**ENSI 14/1658**

Aktennotiz

KKB, Verfügung Fukushima, deterministischer Nachweis  
10'000-jährliches Erdbeben, Überflutung

## **Stellungnahme des ENSI zum deterministischen Nachweis des KKB zur Beherrschung des 10'000-jährlichen Erdbebens**

Bild 2: Vergleich deterministische Etagenantwortspektren Notstandsgebäude Kote +343.50 m für horizontale Richtungen x,y und vertikale Richtung z, Spektren KKB durchgezogen, Spektren ENSI-Experte gestrichelt, Dämpfung 5%

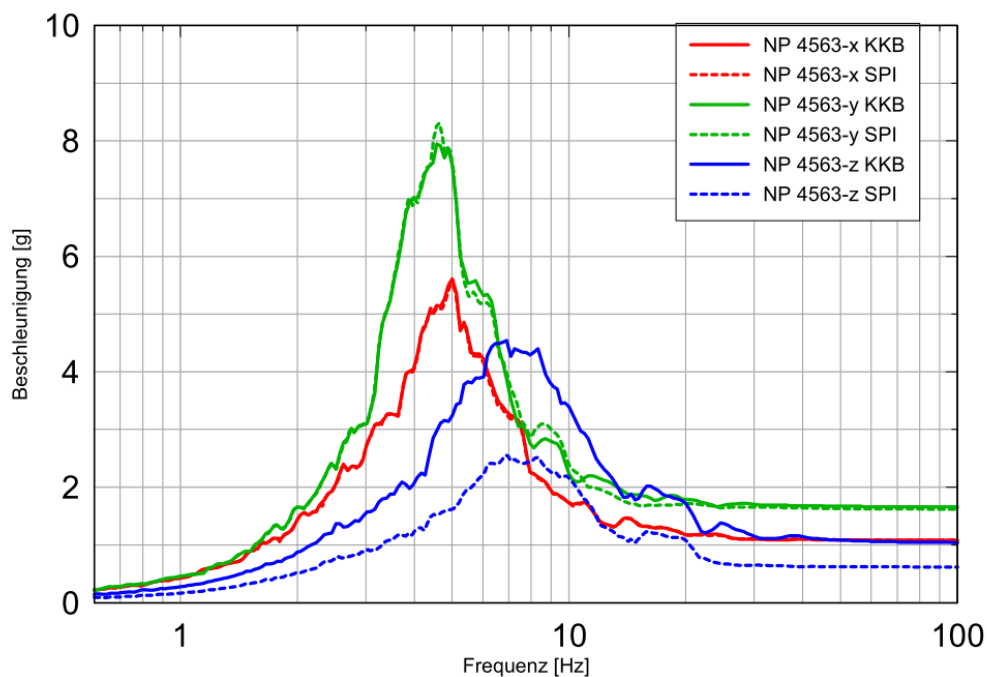
Die vom ENSI-Experten berechneten Etagenantwortspektren stimmen mit den vom KKB ermittelten Spektren praktisch überein. Einzige Ausnahme bilden die vertikalen Etagenantwortspektren für das Notstandsgebäude, bei denen die vom ENSI-Experten berechneten Etagenantwortspektren unter jenen des Betreibers liegen (vgl. Bild 3). Diese Differenz ist ungeklärt, das ENSI leitet daraus jedoch keine Massnahmen ab, da es sich um eine Abweichung auf der sicheren Seite handelt.

Innerhalb der Vergleichsberechnungen wurde der Einfluss einer bei deterministischen Erdbebenberechnungen erforderlichen Variation der Baugrundsteifigkeiten untersucht. Zu diesem Zweck wurde der mittlere dynamische Schubmodul mit Faktor 1.5 multipliziert und dividiert. Die mit dieser Sensitivitätsanalyse berechneten deterministischen Etagenantwortspektren liegen bis Faktor 1.4 höher als die entsprechenden Spektren des KKB, das keine Variation der Boden-

kennwerte vorgenommen hat. Da für den vorliegenden Erdbebennachweis ausschliesslich probabilistische Etagenantwortspektren verwendet wurden, ergeben sich daraus jedoch keine Konsequenzen. Sollten die deterministischen Etagenantwortspektren in /7/ und /8/ zukünftig für die Auslegung von Komponenten verwendet werden, sind diese aber um einen Faktor von 1.3 bis 1.4 zu erhöhen.
